改善箇所説明図

燃焼式ヒータ

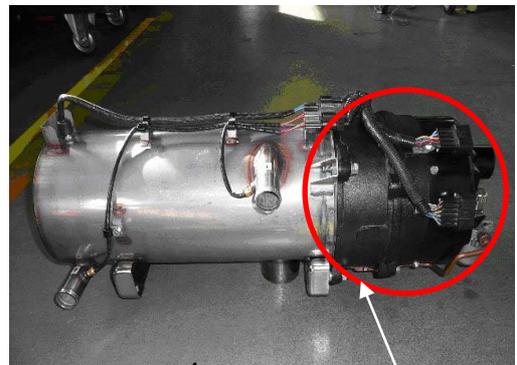
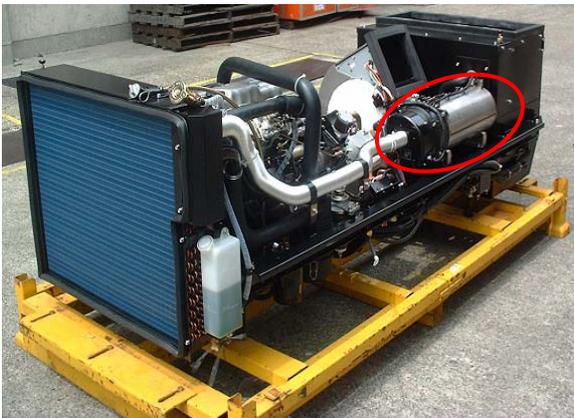
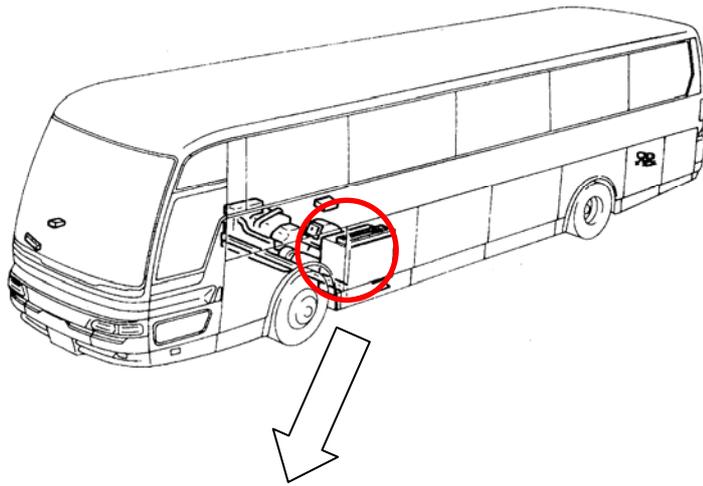
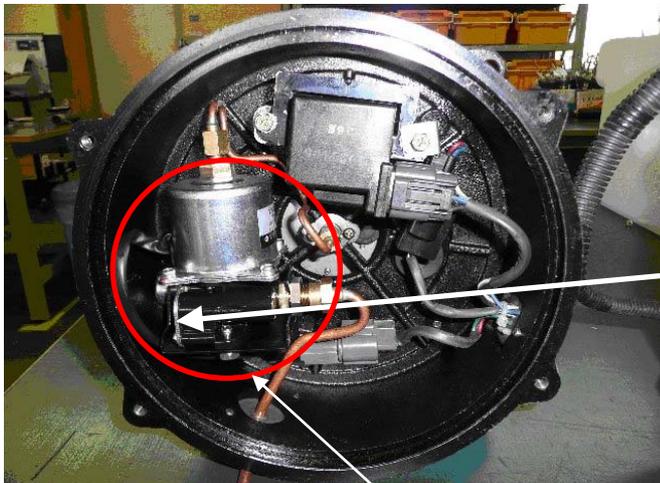
基準不適合発生箇所

車室内暖房用の燃焼式ヒータにおいて、バーナヘッド（燃焼機）の燃料ポンプの製造が不適切なものがある。そのため、そのままの状態で使用を続けると、燃料ポンプから燃料が漏れ、最悪の場合、漏れた燃料がヒータの熱により発火するおそれがある。

全車両を点検し、不具合品が装着されている場合には対策品の燃料ポンプまたは対策品の燃料ポンプを装着したバーナヘッドに交換する。

注：□ は交換部品を示す。

識別：作業完了車には、車両左後方点検リッド裏の位置に「HB65」の文字が記載された白黄色のシールを貼り付ける。
